ПАСПОРТ ДОСТУПНОСТИ
объекта социальной инфраструктуры (ОСИ)
№ 1-3.2026

АКТ ОБСЛЕДОВАНИЯ
филиал Государственного автономного учреждения Республики Крым
«Солнечная Таврика» «Пансионат-детский оздоровительный лагерь «Лучистый»
Спальный корпус № 6

К ПАСПОРТУ ДОСТУПНОСТИ ОСИ
№ 1-3.2026

Корпус 6. Этаж 1

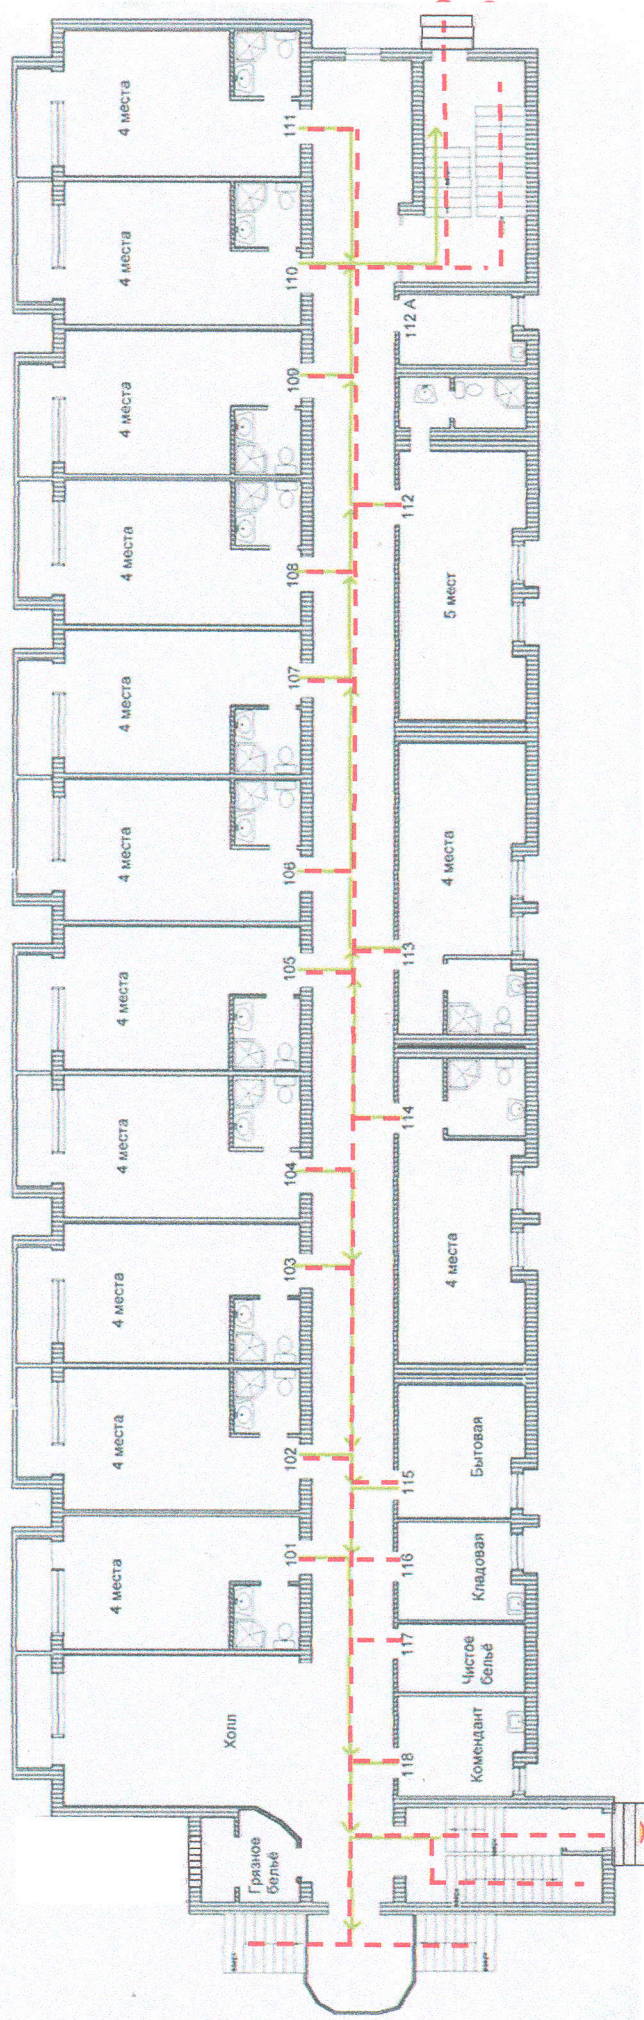
3.1	Коридор (вестибюль, зона ожидания)	есть	1 Хо-лл	31-32 41-43	- отсутствуют предупредительные тактильные напольные указатели на путях движения; - отсутствуют информационные обозначения; - отсутствуют пристенные опорные поручни на путях движения;	все	- разместить предупредительные тактильными указателями в соответствии с действующими нормативными требованиями; (рекомендуется применить тактильные индикаторы); - разместить информационные обозначения в доступном виде; - разместить опорные поручни на путях движения;	ТР ТСР Орг

3.2	Лестницы (внутри здания)	есть	9	35-36 38 44-46 48;51	- отсутствуют поручни с двух сторон; - отсутствуют горизонтальные завершающие части поручней; - отсутствует контрастная цветовая маркировка краевых ступеней лестничного марша; - отсутствуют предупредительные тактильные наземные указатели перед началом и окончание лестничных маршей;	о, с, к	- установить поручни с двух сторон с требованиями СП 59.13330.2016 непрерывные на всей их протяженности; - маркировать краевые ступени лестничного марша контрастными не скользящими полосами; - обозначить начало и окончание лестничного марша предупредительными тактильными указателями;	ТР ТСР

4.1	Кабинетная форма обслуживания	нет	-	-	-	-	-	-
4.2	Зальная форма обслуживания	нет	-	-	-	-	-	-
4.3	Прилавочная форма обслуживания (ресепшн, стойка администратора)	есть	4 холл	31 32	- отсутствует оборудование средствами усиления слуха и зрения; - отсутствует понижение части стойки администратора до высоты 0,8 м	с, г	- предусмотреть размещение средств усиления слуха и зрения); - произвести понижение части стойки администратора	ТР ТСР Орг

5.1	Туалетная комната/душевая ванная комната (совмещенный санузел)	есть	5	62 63 64 65 66	- санитарно-гигиенические помещения не оборудованы для инвалидов; - габариты помещения не обеспечивают возможности разворота кресла-коляски; - дверные проемы имеют ширину менее 0,9 м.	все	- предусмотреть обустройство для инвалидов санитарно-гигиенических помещений в соответствии с требованиями СП 59.13330.2020 и ГОСТ Р 51261-2017	КР ТСР
